## **Mise à niveau d'une buse métallique sur l'A 43 BM 56+748 (OH 361)**

**Note complémentaire**

A	04/02/2026	T. LAFARGE	T. LAFARGE	-	Version initial
B	18/02/2026	T. LAFARGE	T. LAFARGE	-	Reprise de la note suite au courrier DREAL du 10/02/2026
INDICE	DATE DE REVISION	REDACTEUR	VERIFICATEUR	APPROBATEUR-(SI EXIGENCE)	DESCRIPTION DES MODIFICATIONS

Le présent rapport vient compléter le dossier loi sur l'eau initial suite à la demande de compléments de la DDT de l'Isère en date du 14 janvier 2026.

Figure 1. Comparaison des hydrogrammes de crue en aval de l'ouvrage écrêteur

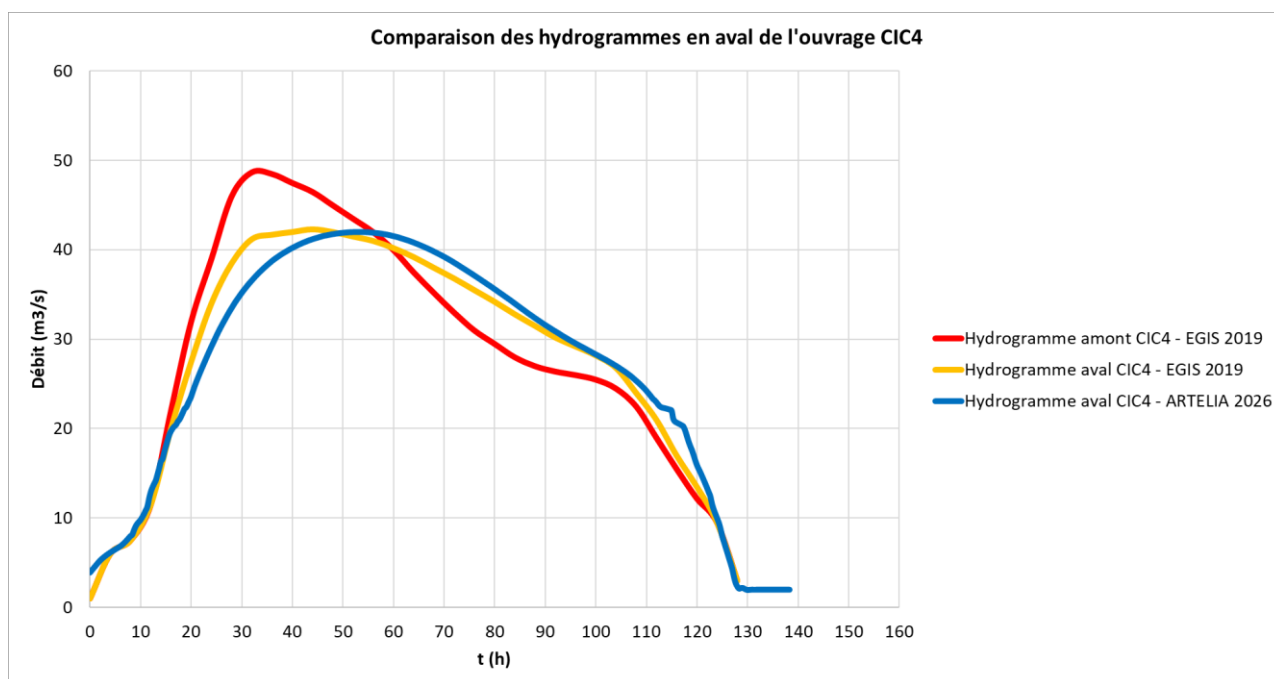
Dans un premier temps, nous avons vérifié que le modèle hydraulique présente les mêmes niveaux en aval de l'ouvrage écrêteur, pour s'assurer que le scénario situation actuelle soit fidèle en termes de niveaux d'eau à la modélisation réalisée dans le cadre de la mission de maîtrise d'œuvre. Le tableau suivant présente les niveaux au droit de l'ouvrage écrêteur pour la crue de projet.

Le débit de pointe en aval de l'ouvrage CIC4 sur le modèle exploité dans le cadre de la présente étude d'incidence est de 42.01 m<sup>3</sup>/s, ce qui est cohérent avec les études antérieures

Figure 4. Impact des travaux sur l'hydrogramme de crue en aval des buses AREA

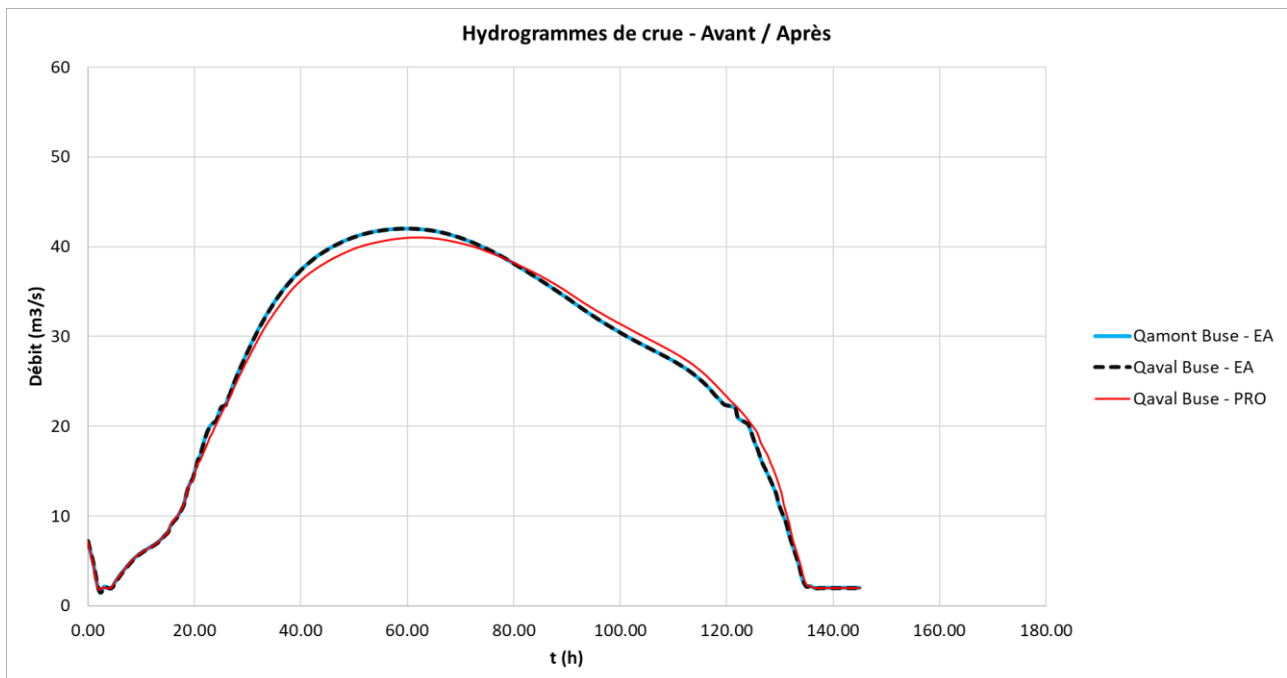
La figure suivante présente les hydrogrammes de crue avant et après travaux en aval des buses AREA aménagées.

Les hydrogrammes indiquent un léger écrêtement supplémentaire lié à l'aménagement des buses, de l'ordre de  $1 \text{ m}^3/\text{s}$  après travaux, avec un débit de fuite aval de l'ordre de  $41 \text{ m}^3/\text{s}$ .

**Les travaux de confortement des buses AREA ne vont donc pas augmenter le débit de pointe en aval de l'autoroute.**

Figure 6. Enveloppe de crue avant/après aménagement – Q200

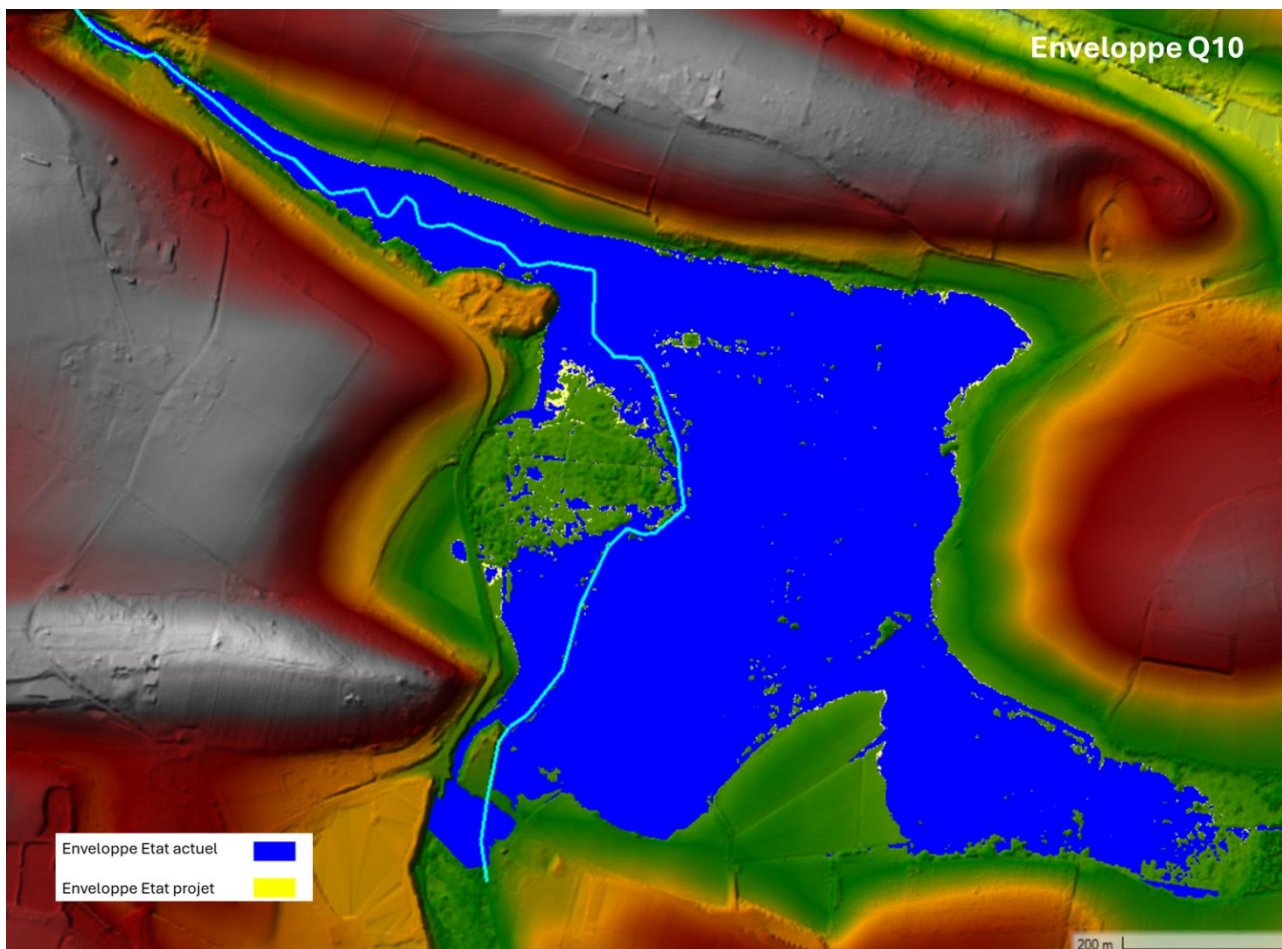
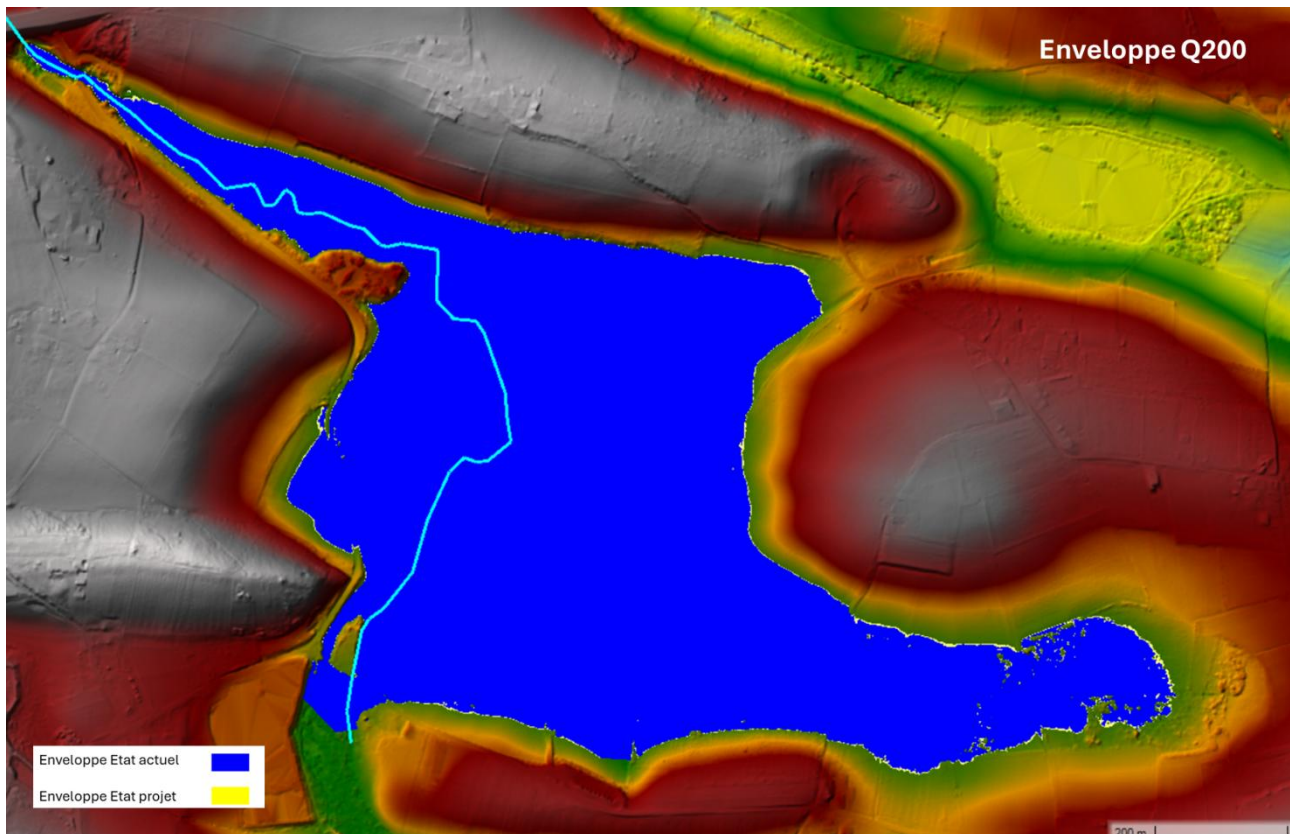
La figure suivante présente les enveloppes de crue avant et après travaux dans la zone d'écrêtement situé en amont de l'ouvrage écrêteur CIC4, pour une crue décennale et pour une crue bi-centennale.

- Cette augmentation des niveaux d'eau se traduit par une légère augmentation de la zone inondée. Une faible emprise se retrouverait nouvellement inondée en Q200, avec des hauteurs d'eau de l'ordre de 15 à 20 cm. Aucun enjeu (bâtiment, infrastructure) ne se situe dans ces emprises. L'analyse réalisée pour la Q10 montre que la surinondation sera négligeable pour les crues courantes. L'impact sur l'enveloppe de crue peut être considéré comme négligeable.

Figure 7. Lignes d'eau projet au niveau de la buse pour les débits courants

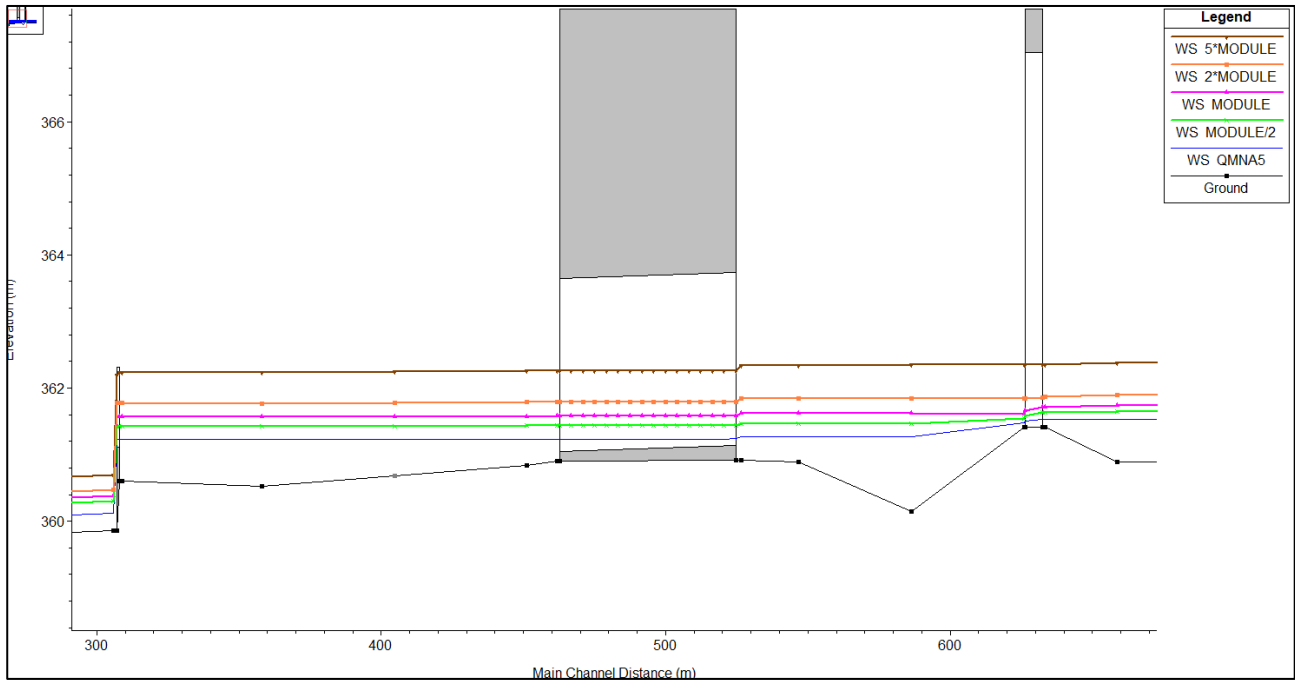
La figure suivante illustre le profil en long de la Bourbre au droit de l'ouvrage autoroutier. Nous constatons que la buse est localisée en amont du seuil du Moulin, qui permet l'alimentation du bief qui s'écoule au nord du fond de vallée. La réhausse du profil en long visible sur la figure montre que les fils d'eau restent immergés dans la configuration modélisée ici, qui supposent :

- Que le vannage du seuil situé en extrémité du bief soit fermé ;
- Que le vannage du déversoir sur la Bourbre soit totalement ouvert.

Dans cette configuration (priorité au débit dans le tronçon court-circuité), les conditions d'écoulement dans la buse sont les suivantes :

Après travaux, l'aménagement ne génère aucune chute infranchissable. Les vitesses d'écoulement et hauteurs d'eau d'eau sont compatibles avec la migration des poissons, hormis au QMNA5 (étiage exceptionnel) pour lequel les hauteurs d'eau sont inférieures à 20 cm.

Tableau 6. Profil en long actuel et projet de la Bourbre

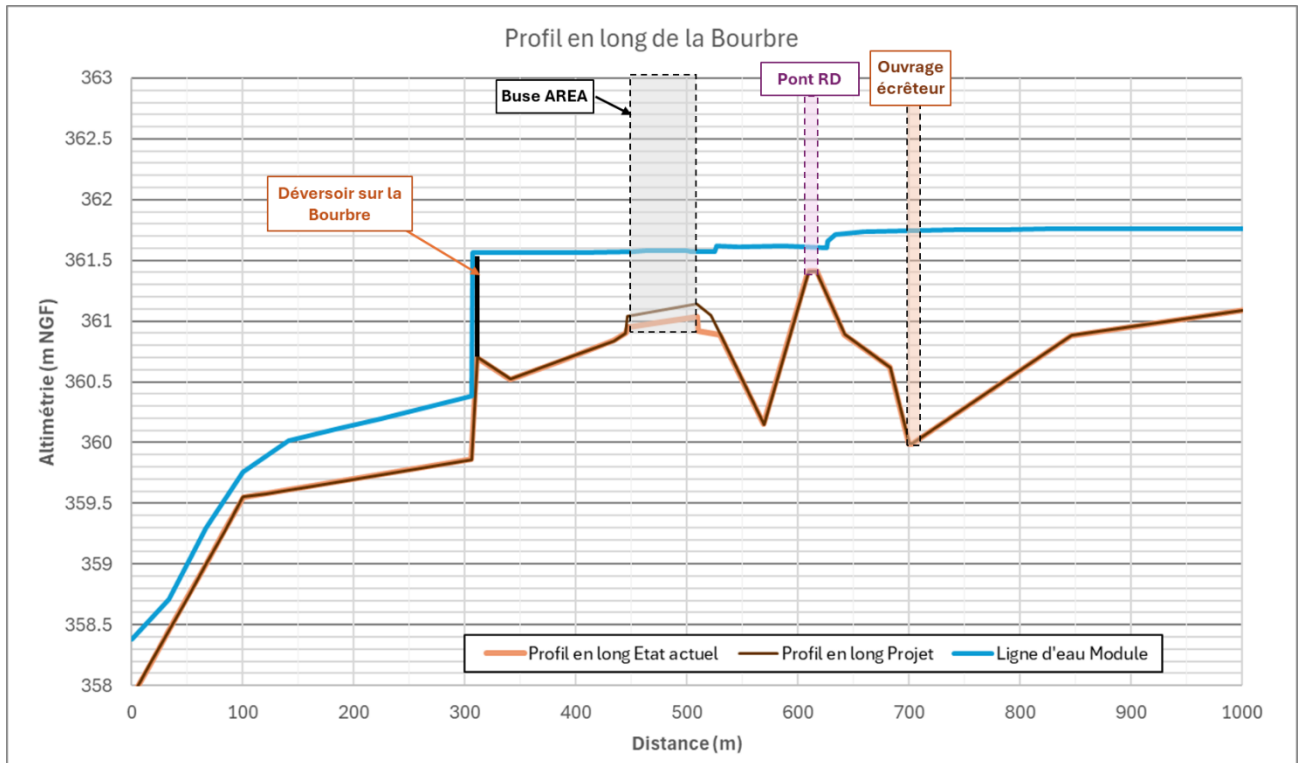
La figure suivante illustre également que le nouveau profil en long des buses reste dans la pente moyenne des fonds, structurée par le déversoir en aval et le pont sur la route départementale en amont.

Il sera tout de même prévu de recharger localement le lit alluvionnaire au niveau de la tête amont des buses pour conserver un raccordement naturel et ne pas provoquer de déficit alluvionnaire (bien que très faible) lié à un dépôt au niveau de cette même tête amont du fait de la réhausse.
